DATUM 15 maart 2023
ONDERWERP Besluit
ONS KENMERK Z.185514

Op 24 februari 2020 hebben wij uw aanvraag omgevingsvergunning ontvangen voor het realiseren van 16 appartementen op het perceel Hoofdstraat 146 te Hogeveen. Naar aanleiding van de uitspraak Rechtbank Noord Nederland, datum 30 maart 2022, hierbij het nieuwe besluit.

Reactienota zienswijze

Afbeelding gewijzigde aanvraag december 2022

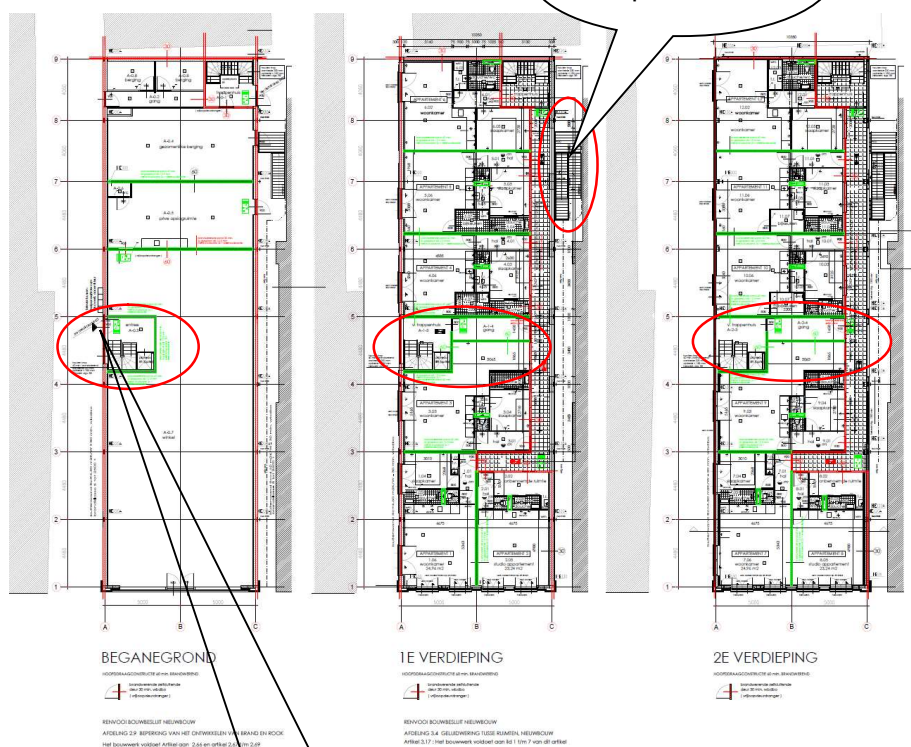
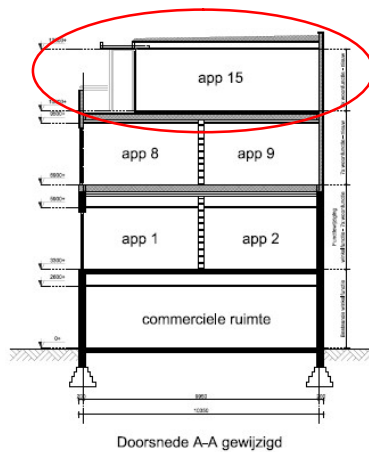
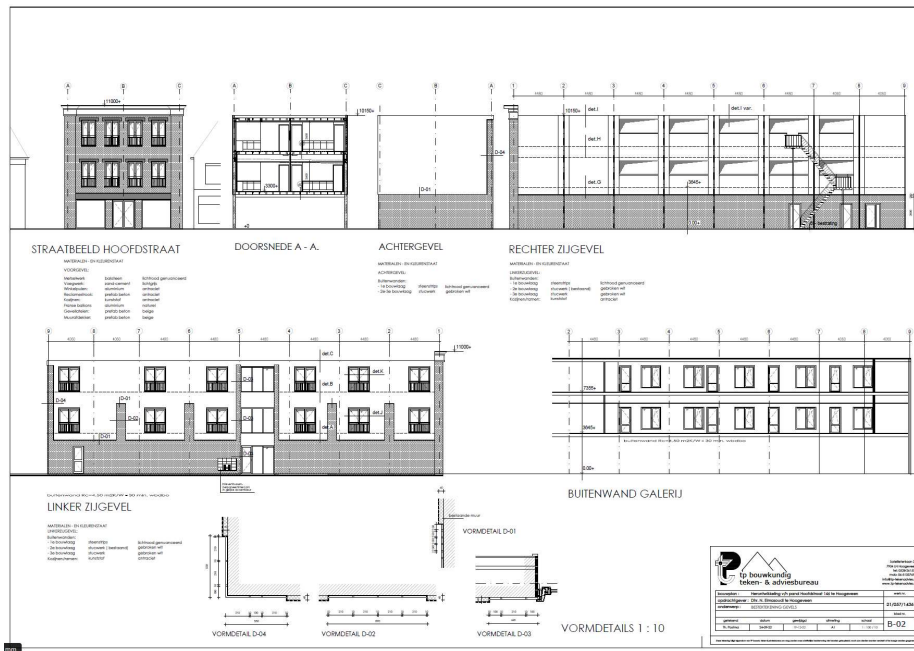
In het ontwerpbesluit wordt ten onrechte gesteld dat de ingediende wijzigingen niet van ingrijpende aard zouden zijn en er dus sprake is van een ondergeschikte wijziging van het bouwplan. Met [het] vervallen van een hele bouwlaag, het wijzigen van het aantal woningen, het wijzigen van de indeling van het pand (geheel nieuwe toegang appartementen aan de Westerkerkstraat, wijzigen van de constructie en opbouw van wanden/muren e.d., wijzigen van de brandtrap, waardoor de uiterlijke verschijningsvorm ingrijpend wijzigt (en een nieuwe beoordeling van welstand nodig is), een afwijkingscategorie voor ruimtelijke regels zou komen te vervallen, het gebruik duidelijk wijzigt (o.a. andere ingang, vluchtroute), is naar mening van cliënten wel degelijk sprake van een ingrijpende wijziging van het bouwplan en dient dit als nieuwe aanvraag te worden gekwalificeerd en beoordeeld. De ruimtelijke uitstraling van het gebouw is aanzienlijk gewijzigd. De opmerking dat de aanvraag in constructieve zin niet is gewijzigd is daarbij evident onjuist. Met het vervallen van een laag, het anders indelen van het pand (met wijziging in constructieve wanden) en het anders vormgeven van de (dragende) buitenmuren, zijn er diverse constructieve wijzigingen. Wijzigingen die overigens ten onrechte niet op verenigbaarheid met de constructieve eisen zijn beoordeeld.

Uit jurisprudentie blijkt dat bij toepassing van de uitgebreide openbare voorbereidingsprocedure van afdeling 3.4 van de Algemene wet bestuursrecht (hierna: Awb), na het ter inzage leggen van de aanvraag en het ontwerp van het besluit, behoudens uitzonderingen, niet meer geoorloofd de aanvraag nog te wijzigen en aan te vullen. Uitzonderingen zijn alleen toelaatbaar als vaststaat dat derden niet zijn benadeeld. Hieruit kan de conclusie worden getrokken dat wijzigingen die zijn verwerkt voor de ter inzagelegging zijn toegestaan. De wijzigingen hebben betrekking op het volgende:

Stalen trap verplaatst

Hoofdrappenhuis
gemaakt

DOORSNEDE A - A.

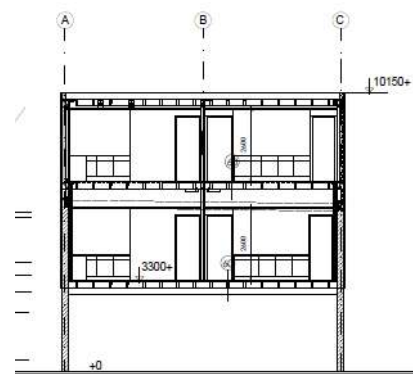
Doorsnede A-A gewijzigd

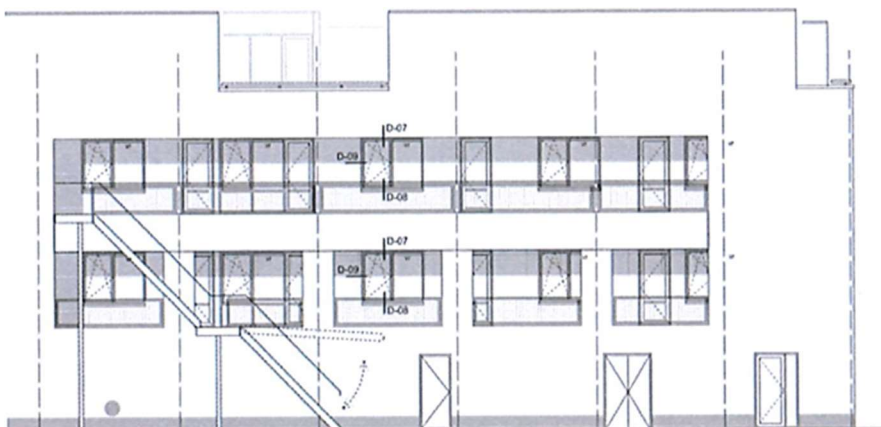
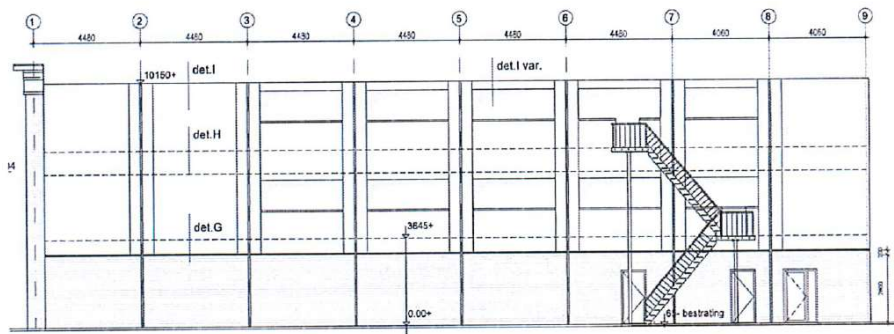
3.1 Het gaat dan om de grote houten vlakken welke bruin geschilderd zijn. Op de oude tekeningen stonden open galerijen met stalen balkonhekken, zie onderstaand fragment van de oude tekeningen:

Feitelijk zit daar dus juist hout. Deze grote hoeveelheden hout hebben natuurlijk nogal wat gevolgen voor de brandveiligheid en deze zijn niet meegenomen in de berekeningen voor de constructieve veiligheid of de beoordeling op brandveiligheid.

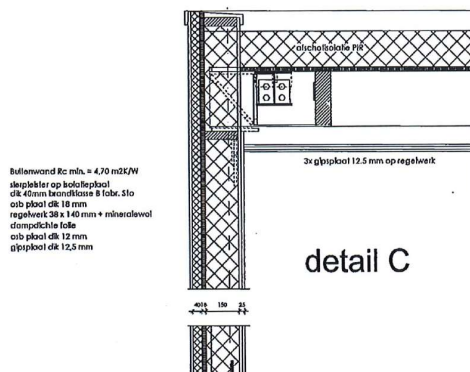
In het oude plan werkt men met een zeer brandveilige RKL-31 Faceplaat, 50 mm dik.

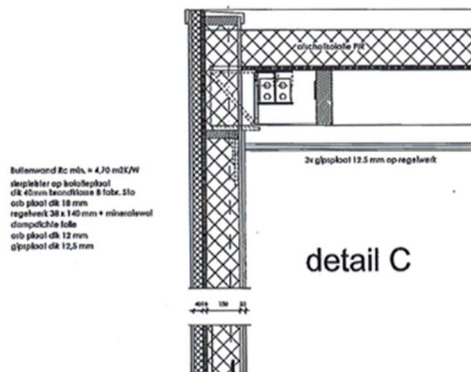
In het oude plan zit de 10mm constructieplaat aan de binnenkant van het stijl- en regelwerk, zie hieronder.

In het gewijzigde plan is de constructieplaat verplaatst naar de buitenkant van het stijl- en regelwerk, tevens is de dikte veranderd naar 18mm. Zie hieronder. Dat er verschillende constructieplaat types gebruikt zijn is niet erg zolang het de minimale dikte heeft van 10mm. De staalconstructie, met name de windverbanden in de gevels, zorgt voor de stabiliteit van de constructie van de opbouw, de gevels zijn dus slechts vullingen en geen onderdeel van de hoofddragconstructies.

De feitelijke situatie doet in deze niet er zake, omdat de feitelijke situatie gerealiseerd is ten tijde van de oude (herroepen) omgevingsvergunning die op dat moment nog geldend was. Na verlening van de nieuwe omgevingsvergunning dient de feitelijke situatie in overeenstemming te worden gebracht met de verleende omgevingsvergunning. Door omgevingstoezicht wordt erop toegezien of vergunningaanvrager de feitelijke situatie aan de nieuwe situatie aanpast.

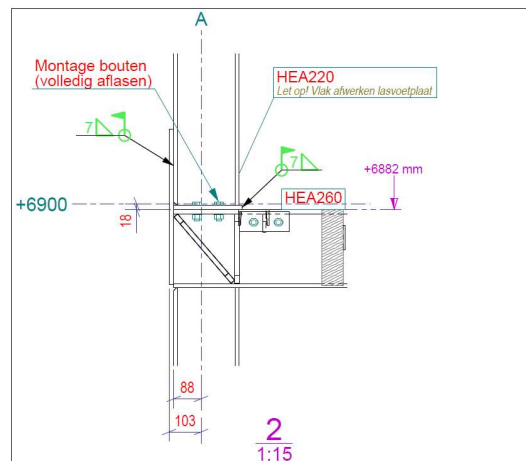
3.5 Voorts is het zo dat de staalconstructie niet juist is. Een bouwkundig constructeur die in de winkel van cliënten kwam, gaf aan dat de staalconstructie bij Hoofdstraat 146 zeer gevaarlijk zou zijn. Als voorbeeld gaf hij aan dat bijvoorbeeld de sterkteschotten er verkeerd in zitten. Deze horen allemaal dezelfde kant op te zitten. Op onderstaande foto's zie je dat ze er willekeurig inzitten. Het gaat om de kleine schuine schotjes:

Het college bestrijdt deze zienswijze, omdat de staalconstructie sterk en stijf genoeg is t.a.v. de veiligheid en is gemaakt conform staalconstructieberekening en detailberekening. Ook de schotten zijn conform de details uitgevoerd, zie hieronder "detail 2".

Dit detail staat op staaltekening aangepast 6552_-_S-002 datum 12 oktober 2020. Dit bestand wordt als bijlage bij deze reactienota meegestuurd.

relatie boven/onder

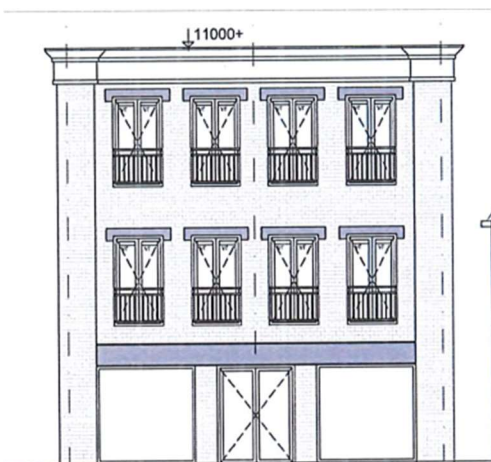
Ten onrechte heeft het pand ook in gevelindeling geen relatie tussen boven en onder. Oftewel; De verdiepingen hebben ten onrechte geen samenhang met de winkelruimte beneden. Hoe dat moet worden uitgelegd, volgt duidelijk uit de Nota Ruimtelijke Kwaliteit. De indeling van de bovenverdieping, moet ook beneden terugkomen in de indeling:

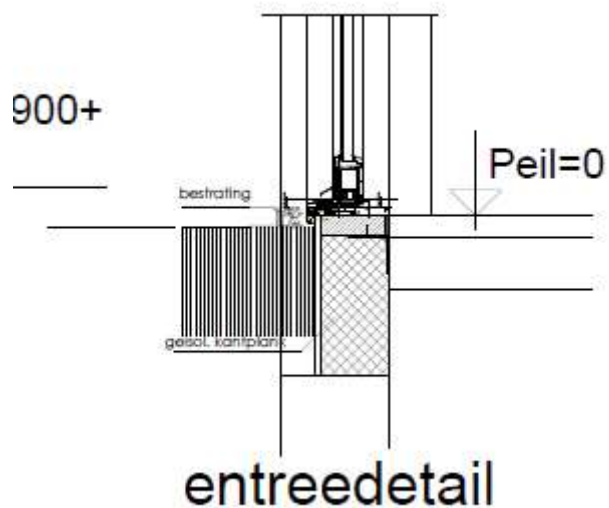
Dit zou overigens grotendeels weg te nemen zijn, door de galerij af te sluiten, het trappenhuis te laten vervallen en de brandtrap te verwijderen. Dan is de toegang van het gehele gebouw enkel vanaf de Westerkerkstraat en zal ook de oriëntatie van de woningen daarop zijn gericht. De galerij heeft dan geen directe relatie meer met buiten en de woningtoegangsdeuren worden louter interne deuren, de in- en uitgang is dan alleen aan de Westerkerkstraat zodat de buitenruimte, de schuren en de parkeerplaatsen ook alleen via die zijde zijn te bereiken. Met het vervallen van de brandtrap (welke onverplicht is) zal deze ook niet als directe toegang tot de galerij kunnen worden gebruikt. Daarmee zijn de appartementen dan duidelijk georiënteerd op de Westerkerkstraat en zal ook het gebruik van de doorsteek worden beperkt tot het strikt noodzakelijke en zal mitsdien ook veel minder overlast en hinder optreden. Daarmee wordt aldus ook een duidelijk betere ruimtelijke situatie gecreëerd, zonder dat het bouwplan ingrijpend behoeft te worden aangepast. Sterker, de kosten van een brandtrap kunnen worden bespaard en het extra trappenhuis aan de zijde van cliënten kan dienstdoen als nooduitgang.

Artikel 7.2.1.m sub d van de planregels

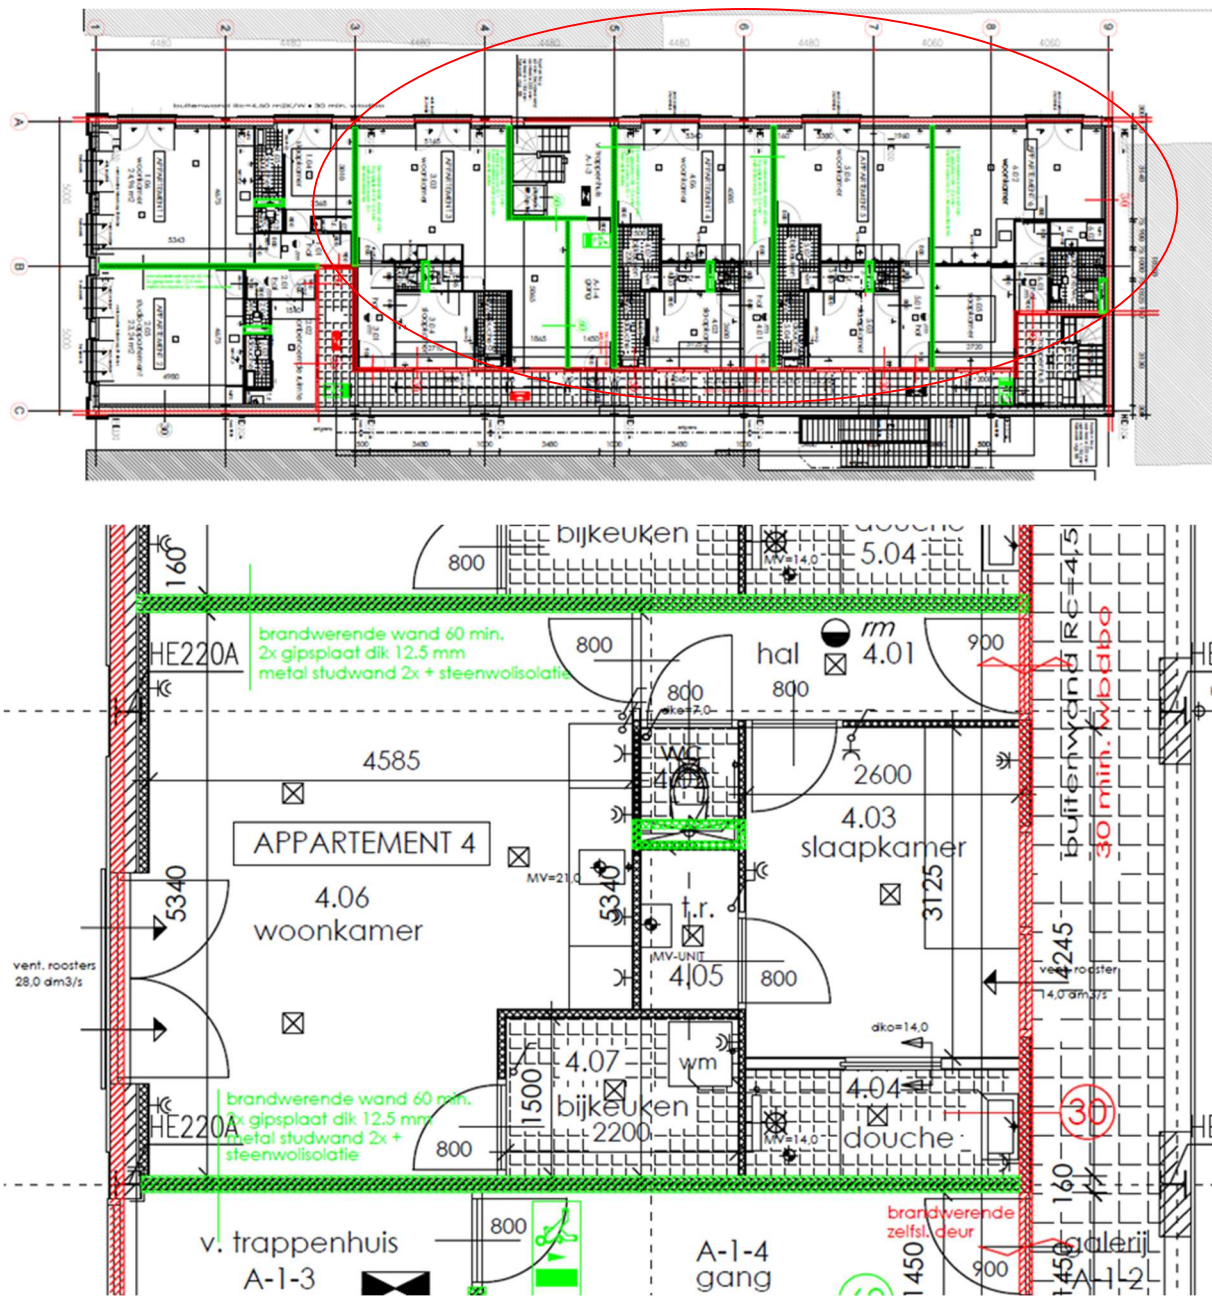
Het bouwplan is voorts strijdig met het bestemmingsplan doordat daarin woningen worden gerealiseerd die niet zijn gericht op openbaar gebied (artikel 7.2.1.m sub d van de planregels). De woningen zijn echter niet georiënteerd op het openbaar gebied. De woningen hebben de toegangen

Bepalend voor de oriëntatie van de woning is de indeling van de appartementen.

In bovenstaande afbeelding is te zien dat de woonkamer van de appartementen gericht is op de Westerkerkstraat. De galerij is georiënteerd parallel aan de zeer nauwe doorsteek/steeg tussen de panden 140/144 en 148. In het bestemmingsplan Stadscentrum 2008 worden de toegangen tot de woningen (de voordeur), de galerijen, een trappenhuis met toegang tot de galerij, de toegang tot de buitenruimte, de parkeerruimte en de schuren niet als strijdig gebruik aangemerkt. Het bestemmingsplan staat dit gewoon toe. De aanvrager heeft het verzoek van het college gehonoreerd. De stalen vluchtrap is komen te vervallen. De gevelopeningen zijn tot 2,3m dichtgezet met ondoorzichtig glas(melkglas) Aan de bovenkant van deze gevelopeningen bevindt zich een ventilatieopening van 10-15cm, deze is nodig in verband met de ventilatie van de galerij. De belanghebbende zijn door wijzigingen na de ter inzagelegging niet in hun belangen geschaad, de aanvraag is gewijzigd in het belang van de belanghebbende. Een nieuw ontwerpbesluit is daarom niet nodig.

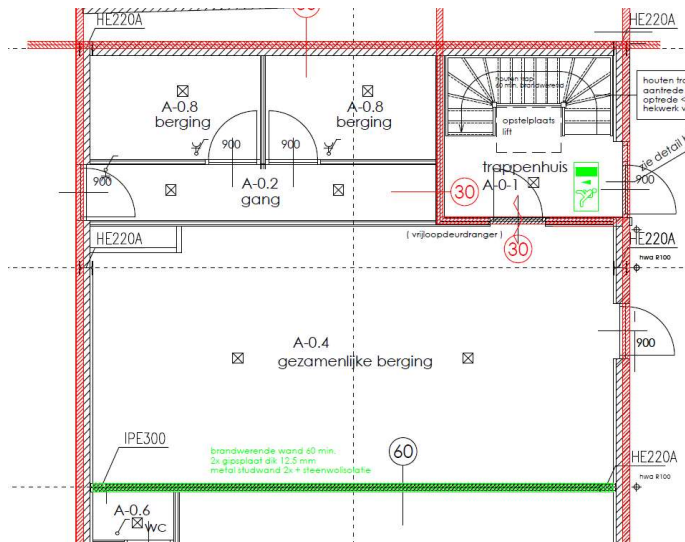
De voorkant van de steeg (uitgang Hoofdstraat) is door plaatsing van de nieuwe gevel van Hoofdstraat 146 inmiddels met circa 16,5 cm versmald t.o.v. de bestaande situatie en nu nog maar 96 cm breed.

De bestaande 'vluchtroute' wordt door deze ontwikkeling niet belemmerd. De aanvrager heeft het bouwplan aangepast en de stalen vluchtrap laten vervallen. De voorziene 'nooddeuren' vormen geen belemmering voor de vluchtroute en de voordeur van nr. 144. De 'smalle doorgang' verandert in afmetingen niet. Alleen ter plaatse van de voorkant aan de hoofdstraat wordt de steeg iets smaller gemaakt. De steeg had oorspronkelijk daar een breedte van 1,1m en wordt nu 0,95m. Er ontstaat geen onveilige situatie door deze ontwikkeling omdat de bewoners van 144 de mogelijkheid om 2 kanten naar veilige situatie te 'vluchten' blijft bestaan. De bereikbaarheid vanaf het parkeerterrein naar

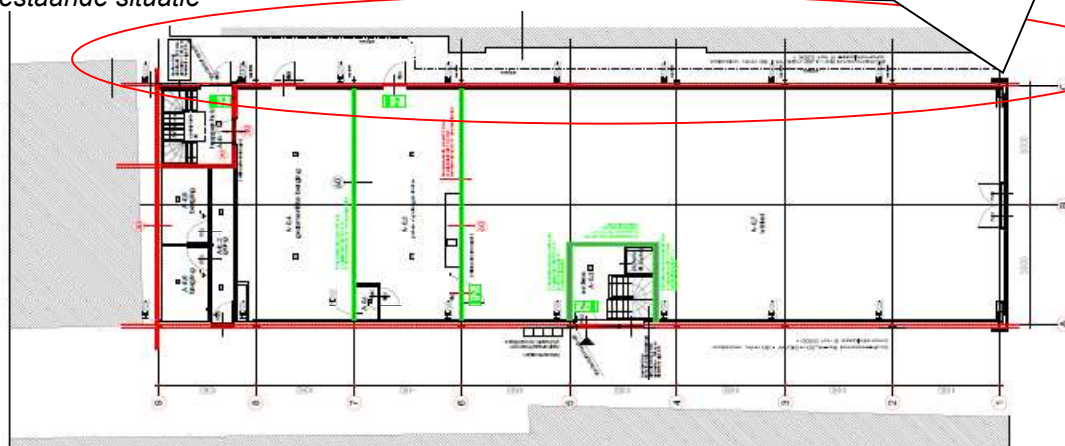
Met het voorziene bouwplan wordt de vluchtroute van cliënten belemmerd door de voorziene nooddeuren, de vaste brandtrap, versmalling van de ruimte door de nieuwe gevel en buitenruimte. Deze komen in de te smalle doorgang, waardoor een onveilige situatie ontstaat. Het veilig vluchten wordt hierdoor belemmerd. Het bestaande recht op overpad voor cliënten voor het komen en gaan wordt hierdoor eveneens belemmerd. Cliënten stemmen daar niet mee in zodat een evidente privaatrechtelijke belemmering bestaat en het plan niet uitvoerbaar is.

Minimale wijzig van de afmetingen van de steeg.

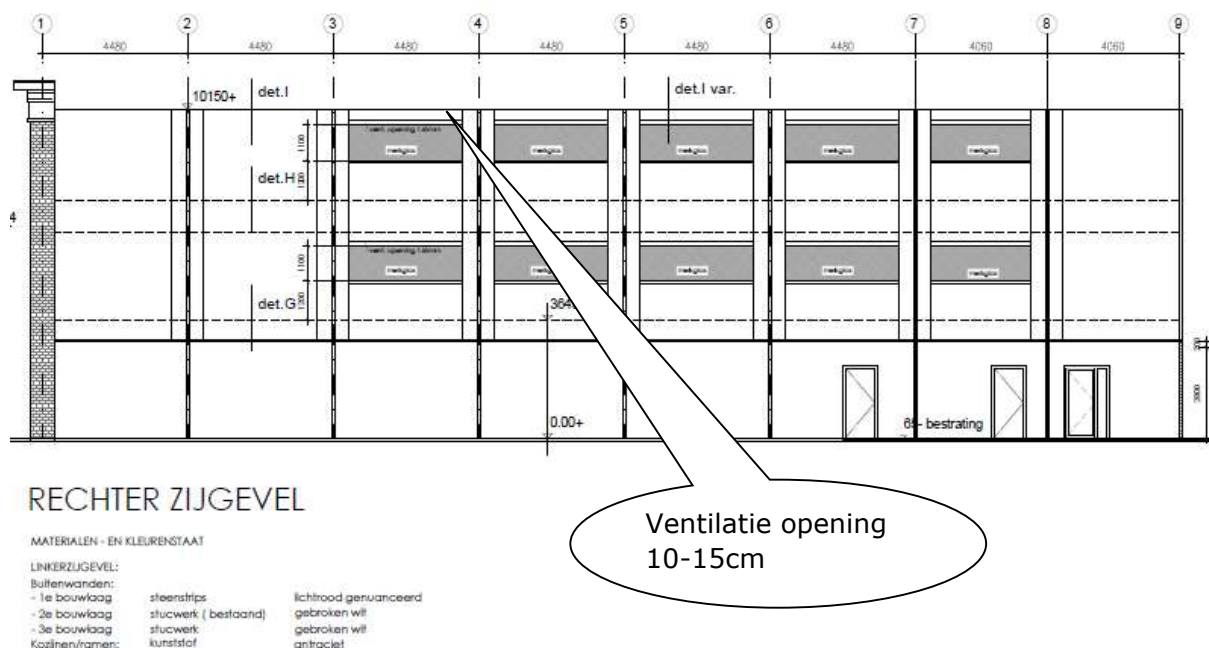
Omdat op de tweede en derde bouwlaag nog geen woningen aanwezig waren, moet worden gekeken naar de eisen die gelden voor bestaande bouw. In het bouwbesluit 2012 zijn voor bestaande bouw geen eisen opgenomen voor een buitenruimte.

Om aan de wensen van de bewoners van nr. 140-144 te voldoen heeft de aanvrager besloten de gevelopening tot circa 10-15cm onder de bovenkant dicht te zetten met melkglas.
